# 改善箇所説明図

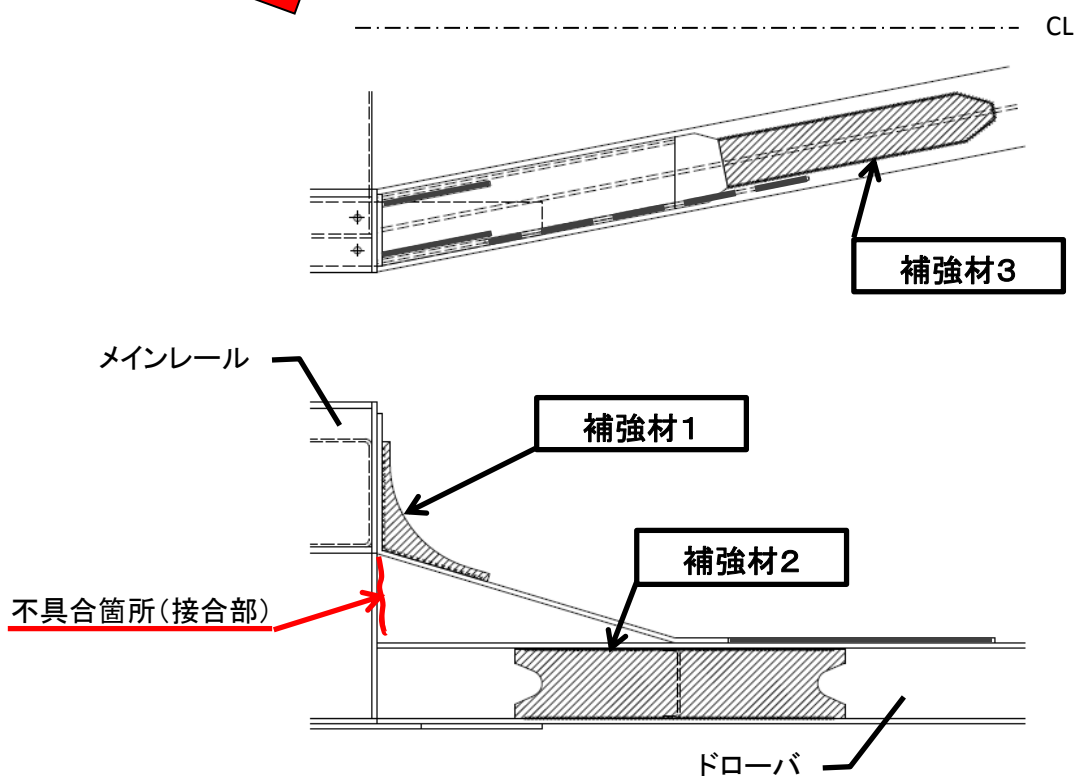
センターアクスル式フルトレーラにおいて、ドロワーバとメインレールの接合部の強度設計が不適切なため、当該接合部の強度が不足している。そのため、走行時の負荷により亀裂が生じ、最悪の場合、破断して走行できなくなるおそれがある。

は、追加部品を示す

全車両、ドロワーバに補強部材を追加する。また、接合部を点検し、亀裂が生じている場合は、溶接にて補修する。
